工程指示 / 要求簡箋(E.I.)

工程指示編號：EI / 2381 / 20

工程名稱：觀塘裕民坊

工程項目：幕牆 吸音柱用棉(T5M,N)

棉1

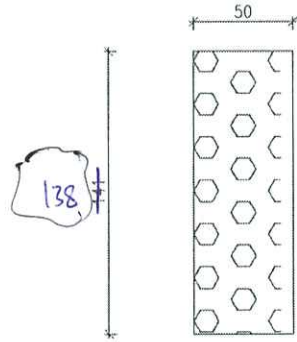
A 版: 因隔音棉原料尺寸為 600X1200mm，按原料尺寸修改加工圖

$L = \cancel{2470}, 1200$

~~30件~~
60

隔音棉開料圖
需要連保護膠袋包裝出貨

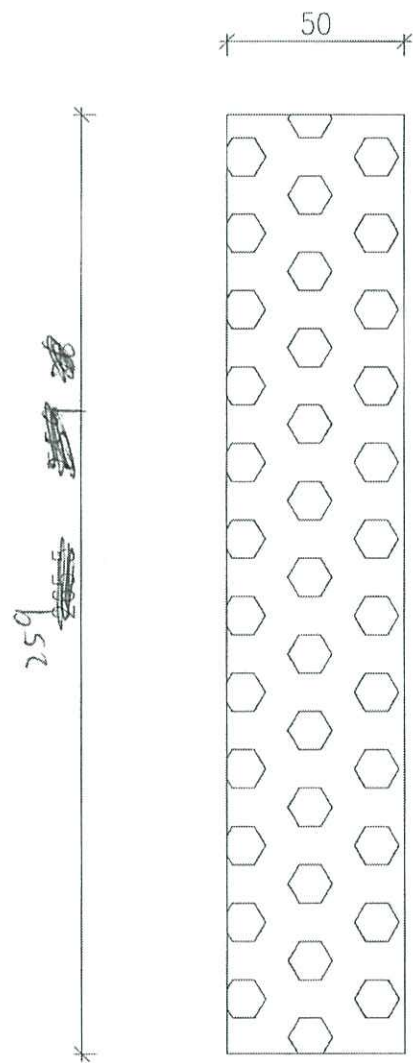
~~30件~~
60

~~30件~~
60

棉4

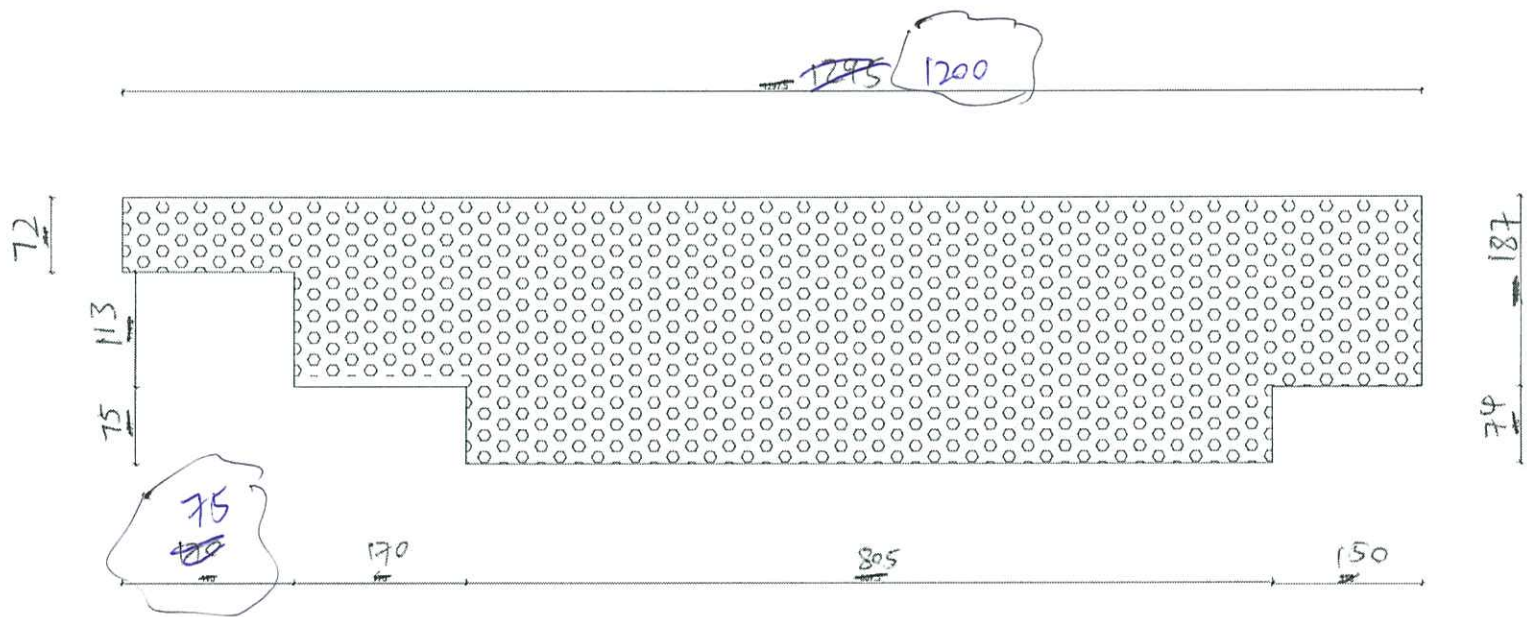
~~30件~~
60

L = ~~2475~~ 1200

材料: 30厚隔音棉

片5

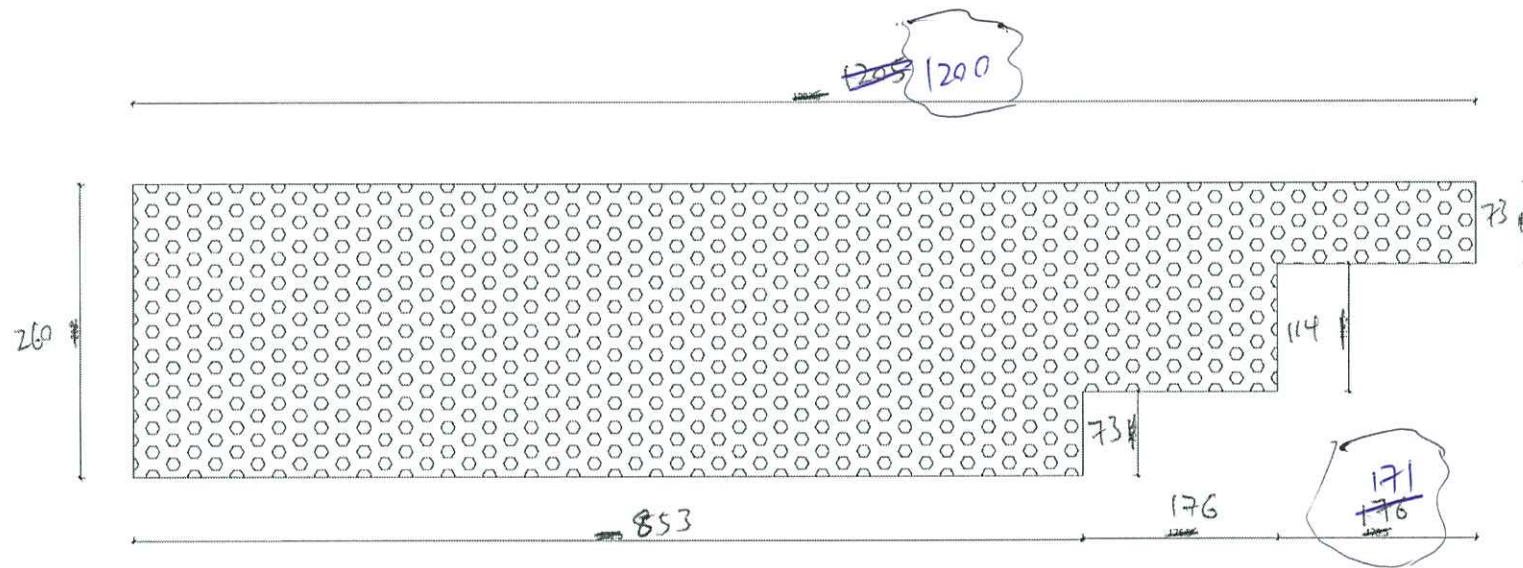
301#

材料=50厚材料(隔音棉)

TSM J型控用
